PODNĚTY K NOVÉMU ÚZEMNÍMU PLÁNU – 2025-04

Pracovní verze poznámek OÚ (psána barevně kurzívou) bude projednáno zastupitelstvem v květnu.

2) Michal Pecho – Záhrabská č.p. 117, LV č. 442

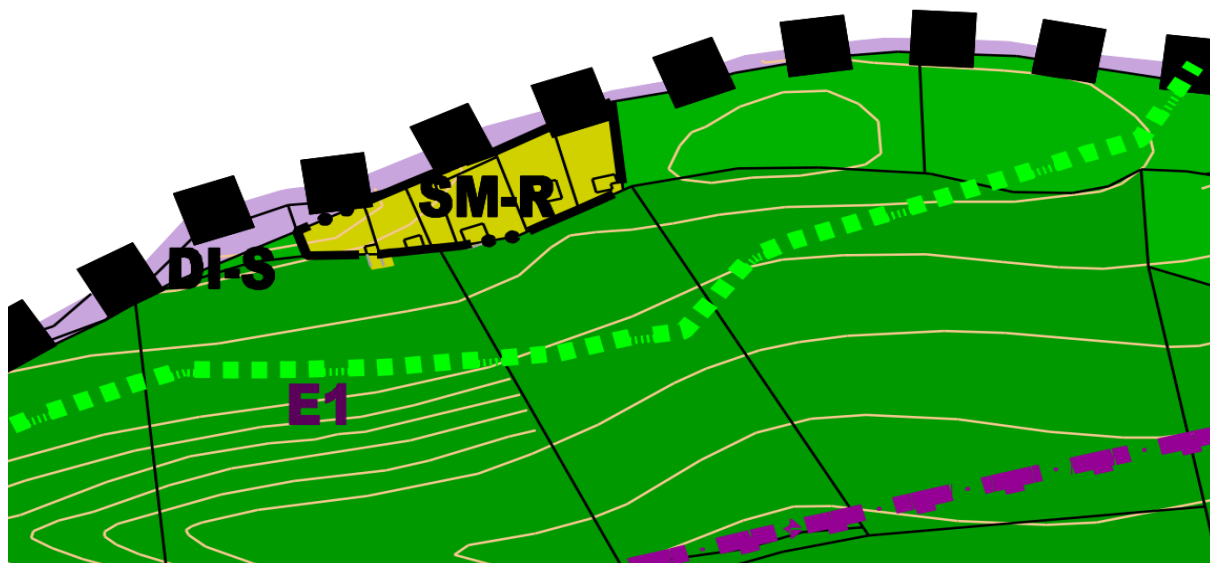
Změna statusu **území ze SM-R na BI**, tím zrušit limit zastavěné plochy na pozemcích.

Budeme koordinovat s obcí Vráž, se kterou tyto pozemky sousedí.

3) Kristina a Martin Stránští – Sv Jan č.p. 30, 31, LV č. 360

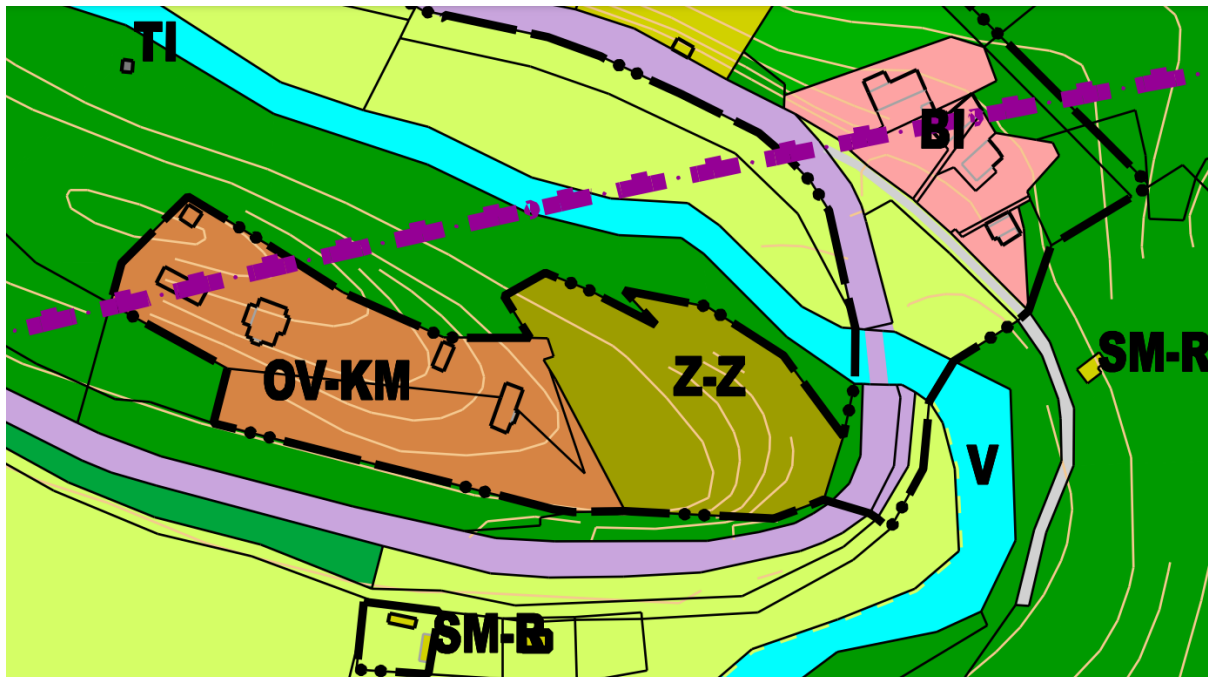
Areál Ivanka převést z OV-KM na BI, upřesnit využití části pozemku p.č. 57, který je evidovaný jako sad, ale jeho část v rozloze cca 600 m² je opět využívána jako privátní sportoviště, nikoliv jako veřejný prostor. *První část podnětu vychází ze současné reality, druhá č. byla patrně vyřešena v rámci KoPÚ, nutno prověřit.*

9) Miroslav Deneš – Sedlec 75, LV č. 177

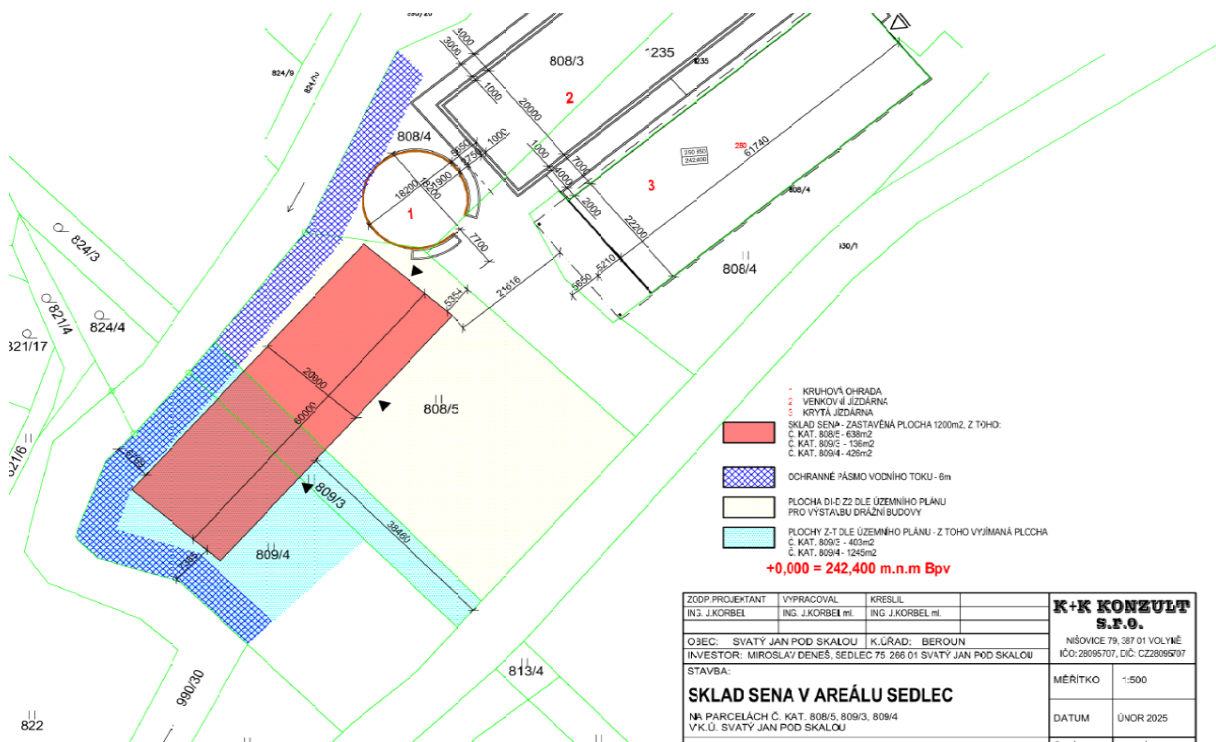
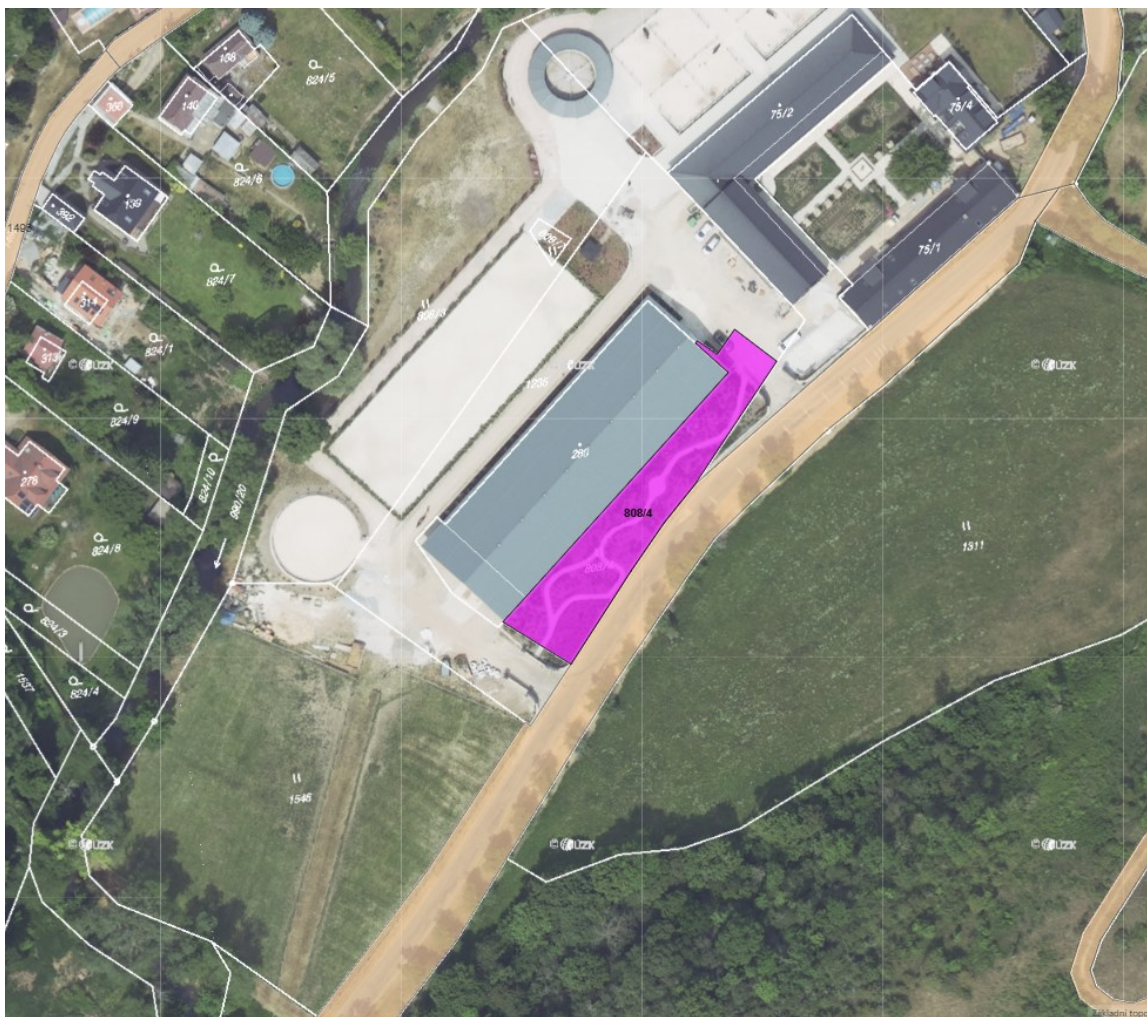
Změna způsobu využití části pozemku parc. č. 1546 (*původně 808/5, 809/3, 809/4*) v k. ú. Svatý Jan pod Skalou, a jejich převedení do plochy s rozdílným způsobem využití VZ (plochy výroby a skladování – zemědělská a lesnická výroba).

Vyjmutí plochy Z2 pro stavbu dopravní infrastruktury drážní, a veřejně prospěšnou stavbu označenou D1 – *plocha Z2 pro dopravní vybavenost drážní – technické zařízení tunelového úseku VRT.*

Přesun DI na aktuálně uvažované místo.

Stavba seníku 20 x 60 m na pozemcích u potoka. *Objekt předimenzován, navíc navržen v záplavovém území. Uvažovat lze o využití části pozemku parc.č. 808/4 (nyní TTP, využití jako parčík).*

10) Svatojánská kolej – Sv Jan č.p. 2, LV č. 404

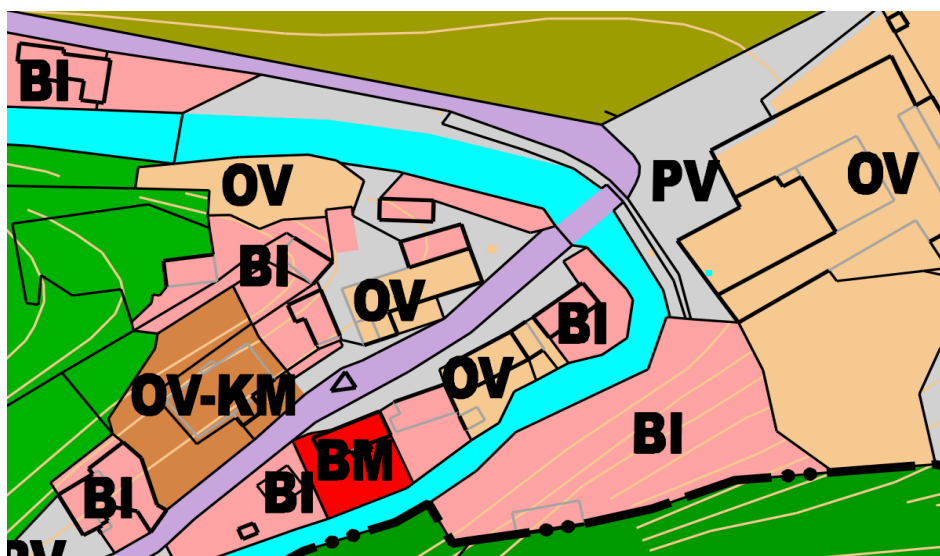
Doplnit běžné komerční pronajímání bytů v budově čp 2.. *Odpovídá současnému využití.*

Nadále plánujeme kombinaci využití budovy. Pro veřejnost, pro kanceláře, rukodělné dílny a byty.

14) OBEC

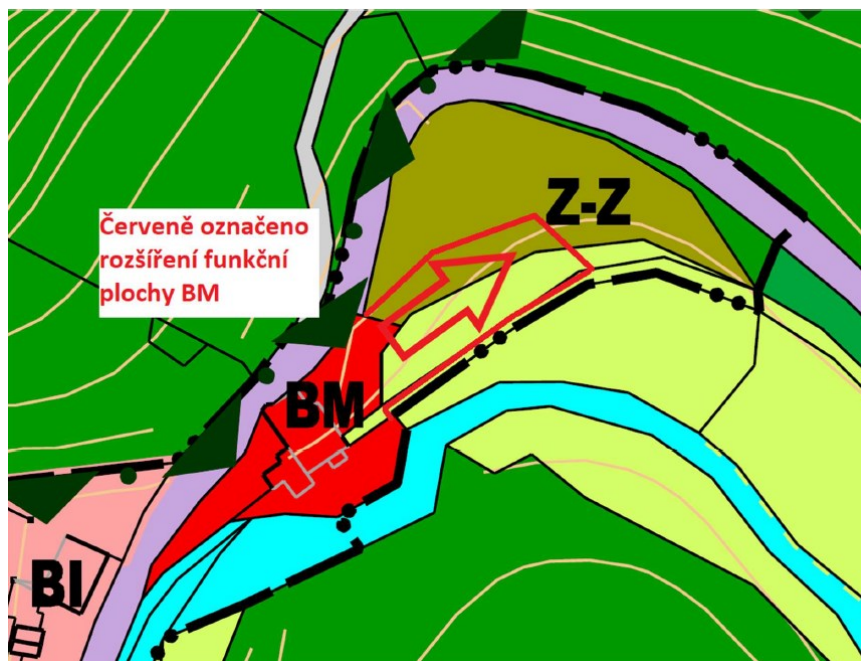
Vodovod ve všech místních částech, nejspíše bez kanalizace a centrální ČOV, toto nadále řešit domovními ČOV. Nový vodojem na Záhrabské, nejspíše v horní části pozemku p.č. 1464, viz obr.

Počítat s pěším propojením hřiště v Sedlci s protějším břehem potoka a dále směrem do Loděnic (nová lávka) a s výhybními na cestě na Záhrabskou (podle výsledků zaměření).

Limit zastavěné plochy u chat a RD na Záhrabské zvýšit z 60 na **80 m²**.

Limit zastřešených ploch zvýšit z 8 % na 16 % plochy pozemků, nejvýše však 240 m². Usnadnit budování parkovacích stání na parcelách.

Hřiště a prostor pro komunitní setkávání na Záhrabské už léta chybí, přitom zde je hlášeno k TP nejvíce lidí z celé obce. Je zde velký podíl rodin s menšími dětmi. Je nutné počítat s hřištěm, navržen rozměr 40 x 20 m na pozemku parc. č. 1464 – les (plocha hřiště 0,08 ha), dvě možné varianty:

15) EMPO Juli s.r.o. - Sv. Jan čp 16, LV č. 588

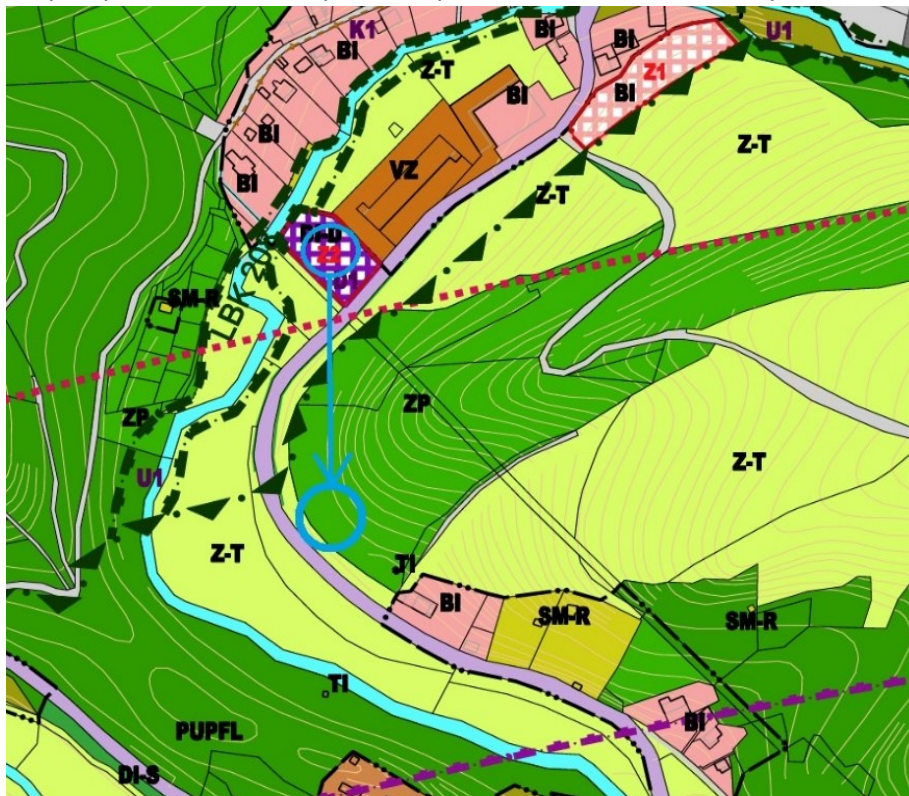
Počítá se s komerčním využitím budovy čp 16, kterou bude zájem zrekonstruovat a dostavět tak, aby umožnila vybudování určité lůžkové kapacity, ateliéru s galerií a provozovny s občerstvením (kavárny). Pozemky v okolí budovy mají být revitalizovány. Bude na dalším zvážení, jestli se má dům ponechat v kategorii BM nebo jej zařadit do kat. OV-KM....

Pro obec bude citlivá rekonstrukce spojená s rozšířením budovy vítána – klíčové bude stanoviště CHKO ke stylu dostavby a případně i posouzení s ohledem odtokové poměry. Záměr bude nutno koordinovat se záměrem rozšíření vozovky s využitím rubaniny ze šachty Sedlec, které bude projekčně připravovat SŽ ve spolupráci se SUDOPem.
